COMUNE DI CARMIGNANO

REGOLAMENTO URBANISTICO ADOTTATO CON D.C.C. N. 47/2013

PARERI TECNICI ALLE OSSERVAZIONI PRESENTATE

Febbraio 2015

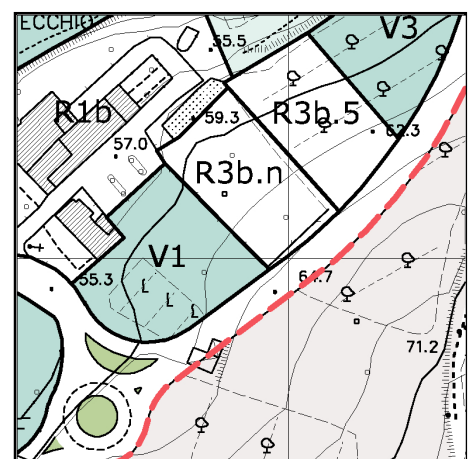
Tenendo presente che con riferimento al parziale accoglimento dell'Osservazione 245 al Piano Strutturale il Regolamento Urbanistico ha attribuito una capacità edificatoria al lotto contiguo (R3b.5), la richiesta di attribuzione di nuova edificazione al terreno in oggetto per il quale era stata presentata e parzialmente accolta una analoga Osservazione al Piano Strutturale (n. 64) appare accoglibile con i seguenti dati urbanistici:

In tal senso vengono modificati la Tav. P04 e l'Art. 30.1 delle N.T.A. del Regolamento Urbanistico con l'inserimento del comma 12.1 - R3b.n Via Pistoiese.

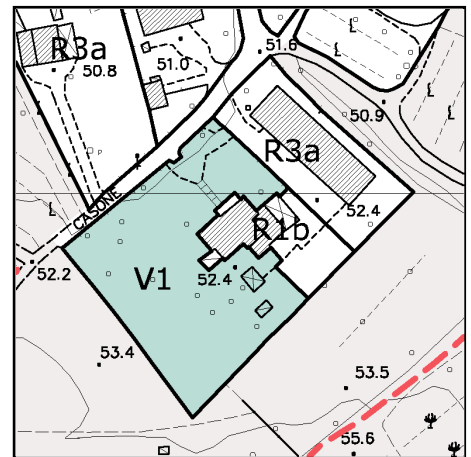
RICHIESTA a) *modifica della perimetrazione delle aree V1 - R1b - R3a oggetto dell'Osservazione;*
b) *eliminare gli edifici presenti (di recente costruzione) dall'elenco degli immobili di carattere storico, architettonico, documentale (Allegato B alle N.T.A. del Regolamento Urbanistico).*

Poiché non comporta significative modifiche al contesto, la richiesta di riconfiguramento delle aree secondo i perimetri della proprietà risulta accoglibile.

Di conseguenza sarà modificata la Tav. P04 del regolamento Urbanistico.

MODIFICA ELABORATI TAV. P06

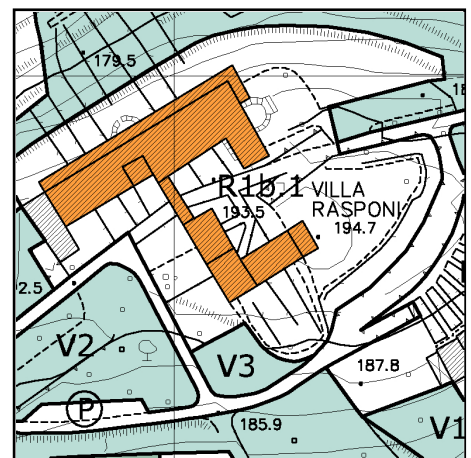
PROPOSTA PARERE TECNICO DEFINITIVO Sulla base dell'effettivo stato dei luoghi si ritiene la richiesta accoglibile. In tal senso viene modificata la Tav. P06 del Regolamento Urbanistico.

MODIFICA ELABORATI TAV. P04

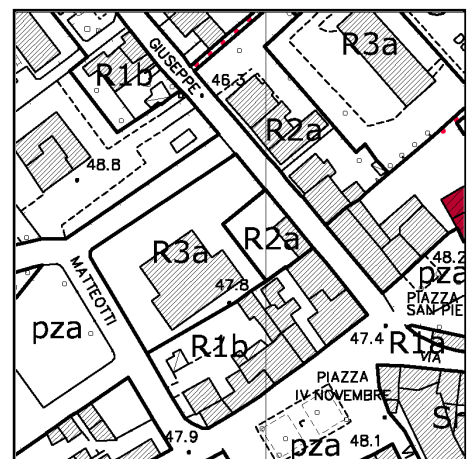
PROPOSTA PARERE TECNICO DEFINITIVO Vista la effettiva situazione dell'edificio si ritiene adeguata l'assegnazione della classe R2a che consente ampliamenti fino al 20% del volume esistente al netto degli interventi relativi a quanto indicato all'Art. 10.2 comma 2 c) delle N.T.A. del Regolamento Urbanistico.
 Di conseguenza verrà modifica la Tav. P04 del Regolamento Urbanistico.

ESTRATTO R.U. ADOTTATO

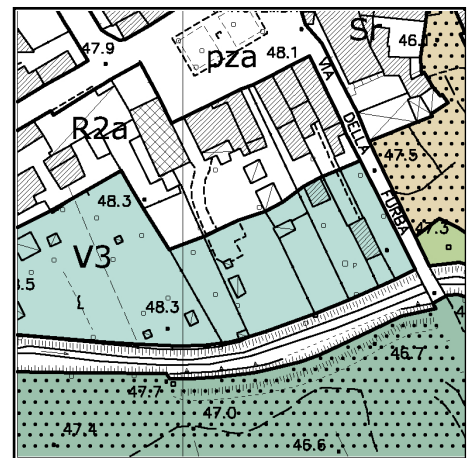
RICHIESTA *Eliminazione della strada che insiste sul resede privato ripristinando l'attuale stato dei luoghi.*

Poiché l'area V3 antistante l'edificio (Foglio di mappa 3 p.lla 212) ne costituisce il resede privato, si ritiene la richiesta di eliminare la previsione della strada che dalla Piazza IV Novembre dà accesso unicamente a tale area, motivata e accoglibile. In tal senso viene modificata la Tav. P04.

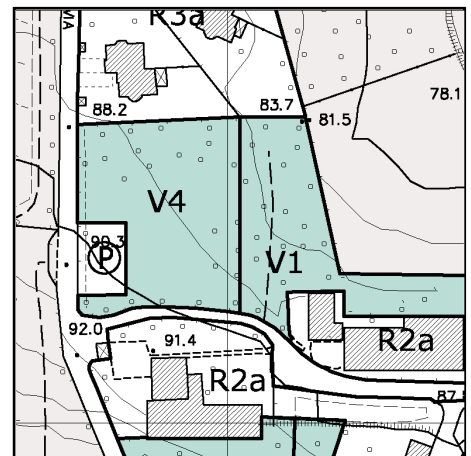
RICHIESTA *Attribuzione alla porzione di giardino ricadente in zona V2 (giardini storici e/o di pregio) della destinazione V1 più consona all'attuale stato dei luoghi.*

Viene in tal senso modificata la Tav. P13 del Regolamento Urbanistico.

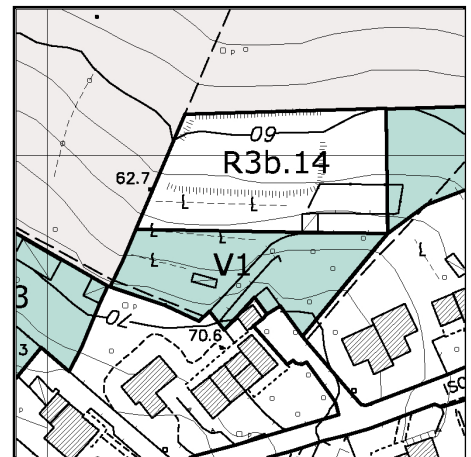
- RICHIESTA**
- a) *riarticolazione interna del terreno oggetto dell'Osservazione;*
 - b) *incremento della capacità edificatoria fino a SUL max mq. 400, Sc max mq. 300, H max ml. 6,50;*
 - c) *accesso al terreno dalla Via di Colle.*

La richiesta di riarticolazione interna dell'area come da proposta allegata all'Osservazione per consentire l'accesso da Via del Colle risulta motivata e di conseguenza accoglibile con la specificazione che una parte dell'area indicata R3b.14 in fregio alla strada di accesso viene destinata a giardino privato (V1). In tal senso verrà modificata la Tav. P03 del Regolamento Urbanistico.

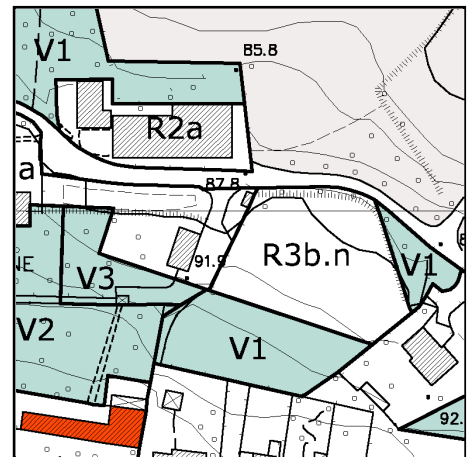
RICHIESTA *Riarticolazione dell'area oggetto dell'Osservazione (che non fa parte del complesso della Villa Le Falene) costituita da fabbricato residenziale di recentissima ristrutturazione al quale attribuire la classe R2a e dalle sue pertinenze esterne attribuendo a parte di queste la destinazione a giardino V1 e alla parte residua (oliveto) la destinazione V3.*

PROPOSTA PARERE TECNICO DEFINITIVO A seguito di verifica dello stato dei luoghi si ritiene la richiesta parzialmente accoglibile con le seguenti specificazioni:

Viene in tal senso modificata la Tav. P13 del Regolamento Urbanistico.

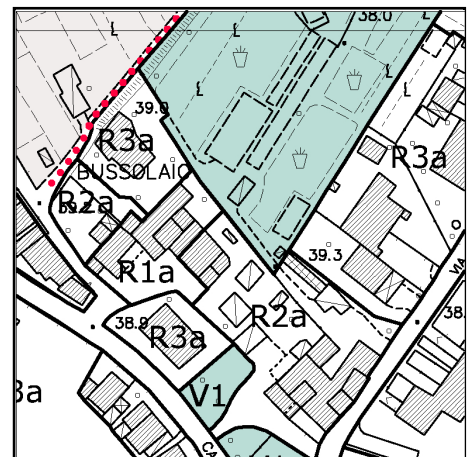
RICHIESTA *Modifica della classe attribuita alla porzione di edificio oggetto dell'osservazione da R1a a R3a ed eliminazione dall'Allegato B alle N.T.A. ("Immobili di carattere storico-architettonico-documentale meritevoli di tutela") in quanto costruita in epoca recente in cantoni di fiume.*

Per quanto riguarda la modifica della classe assegnata dal Regolamento Urbanistico adottato all'edificio oggetto dell'Osservazione, tenendo conto della sua appartenenza al tessuto consolidato dell'abitato di Seano, si ritiene più adeguata l'assegnazione della classe R2a in tal senso verrà modificata la Tav. P01.

MODIFICA ELABORATI TAV. P08

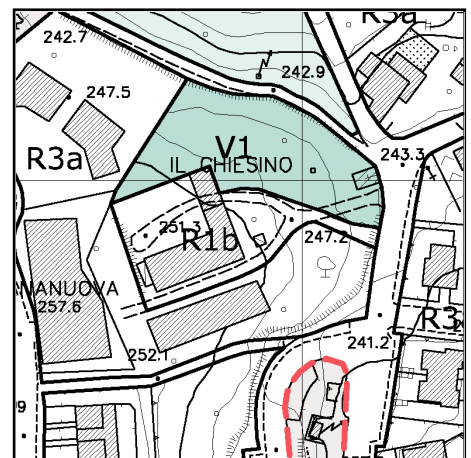
PROPOSTA PARERE TECNICO DEFINITIVO A seguito di verifica dello stato dei luoghi si ritiene la richiesta accoglibile. In tal senso viene modificata la Tav. P08 del Regolamento Urbanistico.

MODIFICA NORMATIVA Scheda Norma n. 4

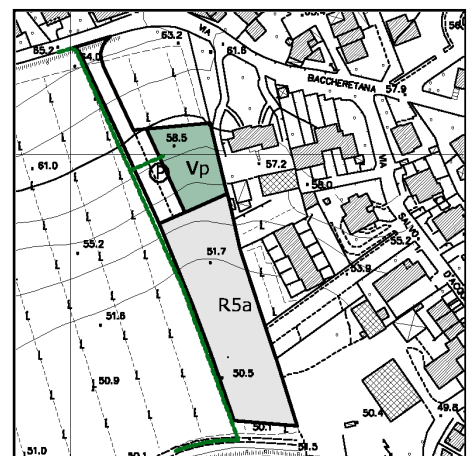
- PROPOSTA PARERE TECNICO DEFINITIVO**
- a) l'area Vp indicata dalla Scheda Norma è stata posizionata in modo da realizzare con l'area Vp esterna una grande area di verde pubblico in una zona urbana che attualmente ne risulta priva. Si ritiene pertanto la richiesta non accoglibile;
 - b) si ritiene necessario al fine di una razionalizzazione della viabilità nella zona il mantenimento del nuovo tratto della Via S. D'Acquisto e relativo parcheggio. Si ritiene pertanto la richiesta non accoglibile;
 - c) si ritiene accoglibile lo spostamento della pista ciclabile. In tal senso viene modificata la Scheda Norma n. 4.

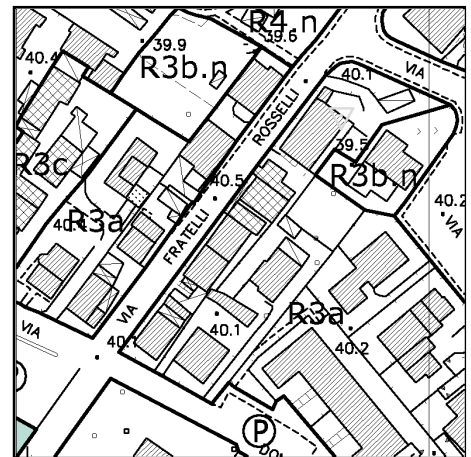
RICHIESTA *Attribuzione al terreno oggetto della Osservazione, ricadente nel P.d.F. in zona B1, della classe R3b con edificabilità di SUL max mq. 300, Sc max mq. 200, H max ml. 6,50 a destinazione residenziale.*

PROPOSTA PARERE TECNICO DEFINITIVO La situazione di contesto edilizio circostante rende accoglibile la richiesta di attribuzione all'area della classe R3b.n con i seguenti indici urbanistici:

In tal senso vengono modificati la Tav. P04 e l'Art. 30.1 delle N.T.A. del Regolamento Urbanistico con l'inserimento del comma 12.3 - R3b.n Via F. Rosselli

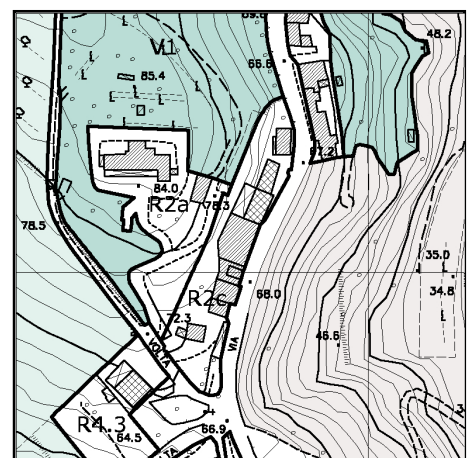
RICHIESTA *Riperimetrazione dell'area oggetto dell'Osservazione come risulta dall'estratto di mappa catastale allegato, riconoscimento del tessuto storico consolidato del PS e conferma della potenzialità edificatoria assegnata dal P.d.F. (V mc. 4.000, Sc mq. 700 in aggiunta all'esistente) come rilevabile dal progetto depositato in Comune in data 13/12/2000.*

PROPOSTA PARERE TECNICO DEFINITIVO Risulta accoglibile la richiesta di riperimetrazione dell'area secondo l'effettiva situazione catastale e l'attribuzione della classe R2a in coerenza con il tessuto del Piano Strutturale. Di conseguenza viene modificata la Tav. P13 del Regolamento Urbanistico.

MODIFICA ELABORATI Tavv. P13 e "Individuazione zone omogenee"

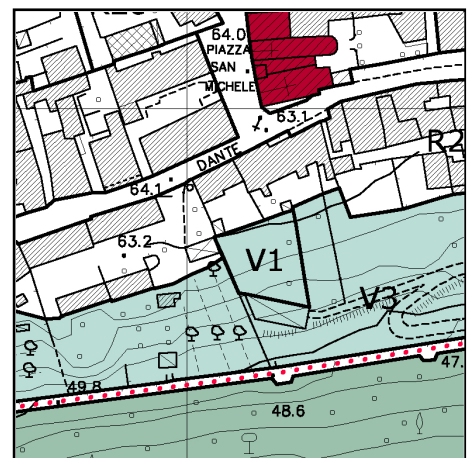
PROPOSTA PARERE TECNICO DEFINITIVO In relazione all'effettivo stato dell'area oggetto dell'Osservazione si ritiene la richiesta accoglibile. In tal senso viene modificata la Tav. P13 del Regolamento Urbanistico.

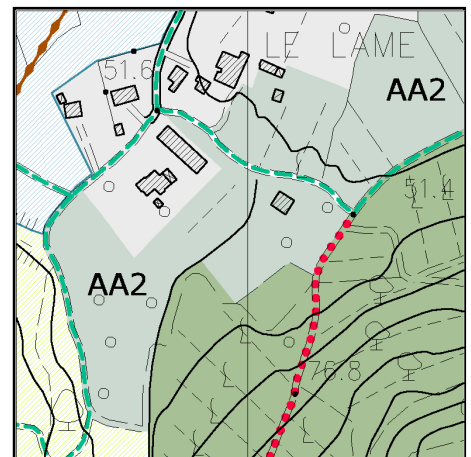
RICHIESTA *Inserimento dell'area oggetto dell'Osservazione nelle aree a prevalente funzione agricola (AA2) sottraendola alle "Aree di rilevante interesse paesistico" (AA3).*

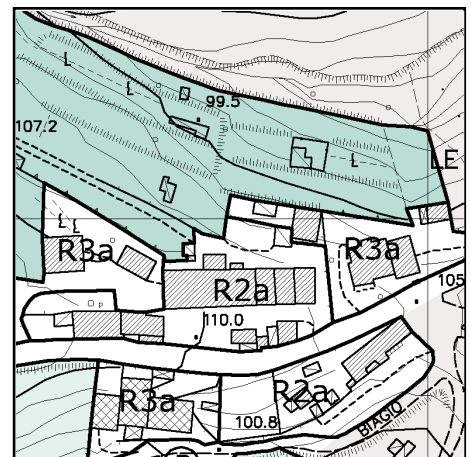
RICHIESTA *Inserimento dell'area oggetto dell'Osservazione all'interno della limitrofa area R2a.*

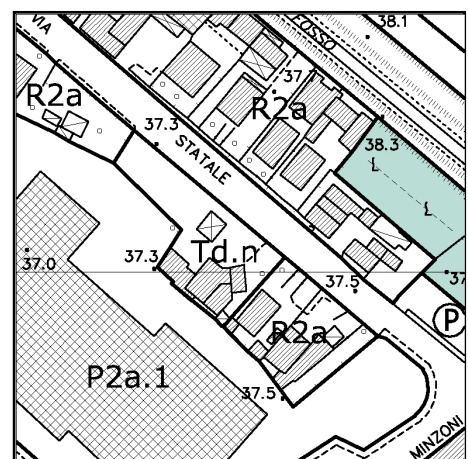
RICHIESTA Con riferimento al complesso iter attraverso il quale è stato realizzato l'edificio nell'area oggetto dell'Osservazione, conferma delle destinazioni attribuite dal P.d.F. (direzionale, commerciale, ricettiva).

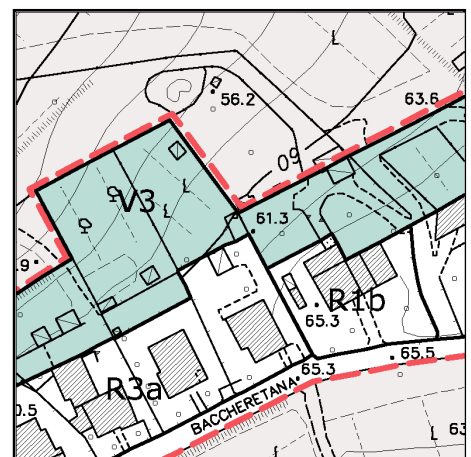
La richiesta di suddivisione delle aree R3a e V3 è motivata e accoglibile. In tal senso vengono modificate le Tavole P04, "Perimetrazione dei centri abitati" e "Individuazione zone omogenee" del Regolamento Urbanistico.

ESTRATTO R.U. ADOTTATO

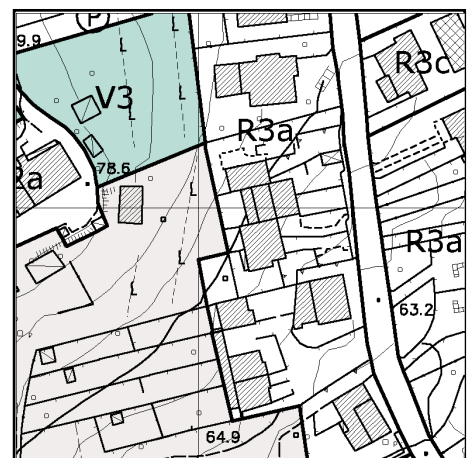
RICHIESTA *Inserimento della particella 995, attualmente in territorio aperto, nella zona R3a.*

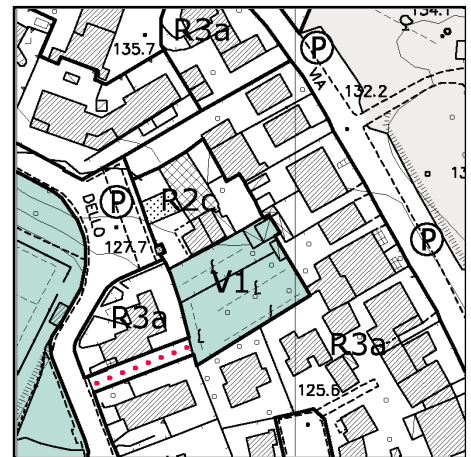
- RICHIESTA**
- restituire al terreno posto in zona R3a la possibilità di effettuare un intervento edilizio tenendo conto che nel P.d.F. ricadeva in zona di completamento B3;*
 - togliere la previsione di verde pubblico alla porzione di terreno che costituisce la pertinenza dell'abitazione.*

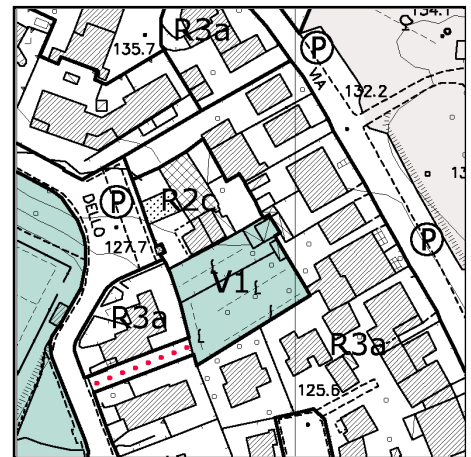
- RICHIESTA**
- restituire al terreno posto in zona R3a la possibilità di effettuare un intervento edilizio tenendo conto che nel P.d.F. ricadeva in zona di completamento B3;
 - togliere la previsione di verde pubblico alla porzione di terreno che costituisce la pertinenza dell'abitazione.

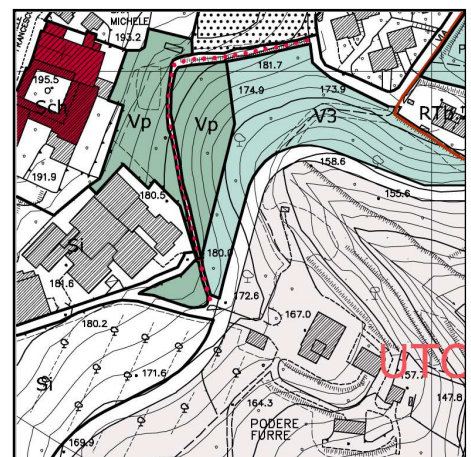
RICHIESTA c) *ripristinare la porzione di area di completamento come prevista dal P.d.F.;*
 d) *rivedere la perimetrazione delle aree Vp e Si in modo meno lesivo per l'Azienda Agricola.*

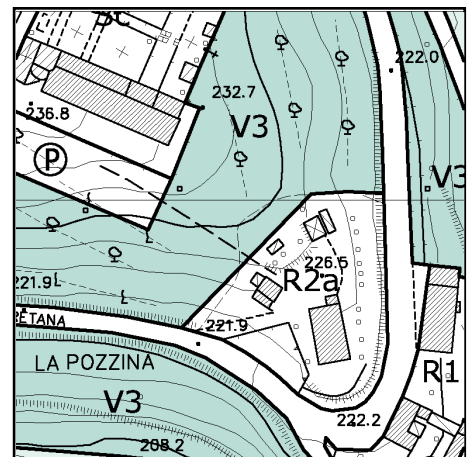
RICHIESTA *Modifica della classe R1b in R3a onde poter procedere al recupero dell'annesso presente nel lotto.*

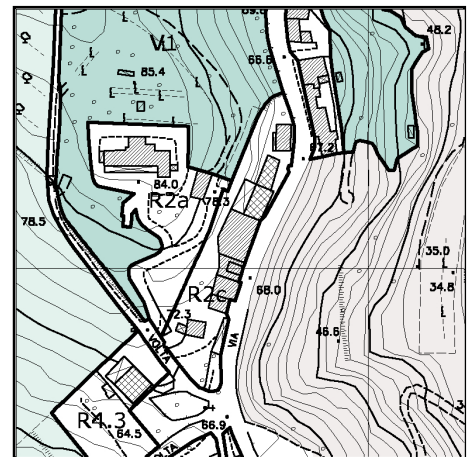
RICHIESTA *Eliminazione della previsione di parcheggio pubblico in quanto tecnicamente difficoltosa ed economicamente onerosa.*

ESTRATTO R.U. ADOTTATO

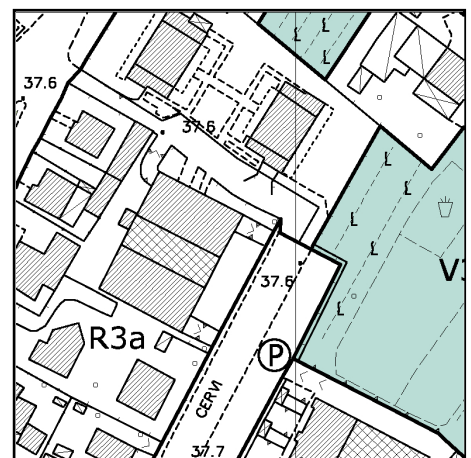
RICHIESTA a) *eliminazione del parcheggio pubblico dalla particella 32 e ripermetrazione dell'area;*
 b) *eliminazione della viabilità pubblica dalle particelle 1239 e 1243 ricomprendendole nella zona R3a.*

MODIFICA ELABORATI Tavn.P09 e P18

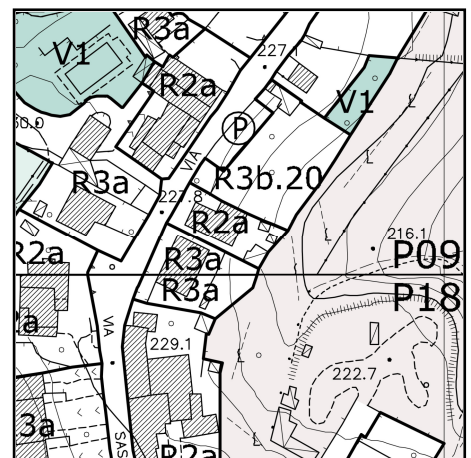
PROPOSTA PARERE TECNICO DEFINITIVO A seguito di verifica dello stato di fatto si ritiene la richiesta accoglibile.
 In tal senso vengono modificate le Tavola P09 e P18 del Regolamento Urbanistico,

ESTRATTO R.U. ADOTTATO

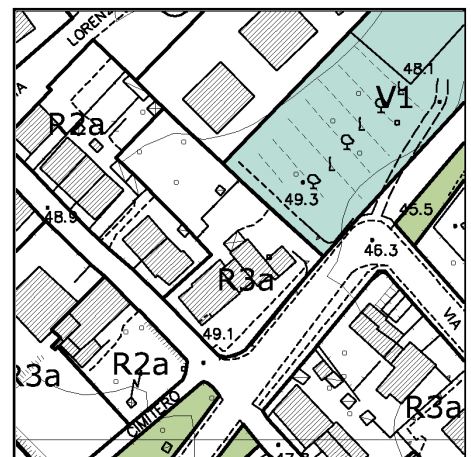
- RICHIESTA**
- a) *correzione della rappresentazione cartografica dell'edificio attualmente a destinazione residenziale;*
 - b) *attribuzione all'area di proprietà oggetto dell'Osservazione della classe R3a in quanto gli edifici presenti sono stati oggetto di cambio di destinazione da artigianale a residenziale a seguito di DIA 164/2008.*

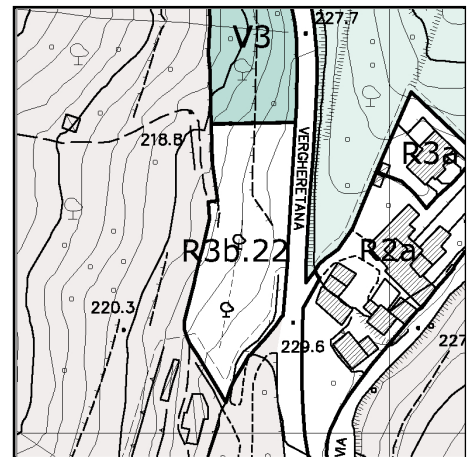
- RICHIESTA**
- a) incrementare l'area R3b.22 a scapito della limitrofa area V3;
 - b) onde poter realizzare interventi di edilizia bioclimatica si richiede una maggiore quantità di Sc;
 - c) incremento della SUL assegnata dal Regolamento Urbanistico.

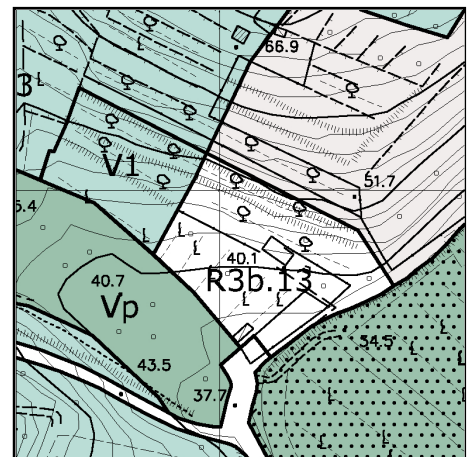
- RICHIESTA**
- a) destinazione V1 alla parte dell'area V3 ricadente nell'area oggetto dell'Osservazione come indicato dalla proposta allegata all'Osservazione stessa;
 - b) oppure estensione dell'area R3b a tutta la particella catastale 94 del foglio di mappa 52.

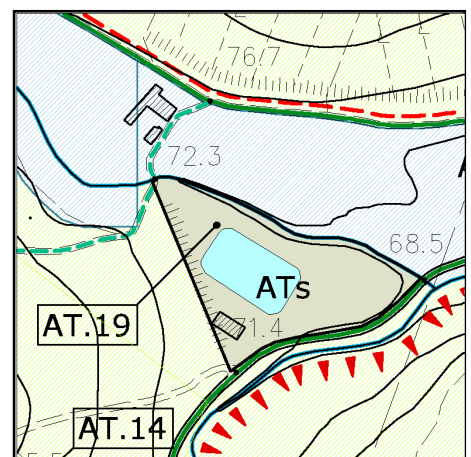
- RICHIESTA**
- a) riportare nella cartografia (Tav. C 1:5.000) il fabbricato esistente distinto al Foglio di mappa 34 particella 124 subalterni 1, 2 e 3;
 - b) riportare il terreno oggetto dell'Osservazione in zona AA1.
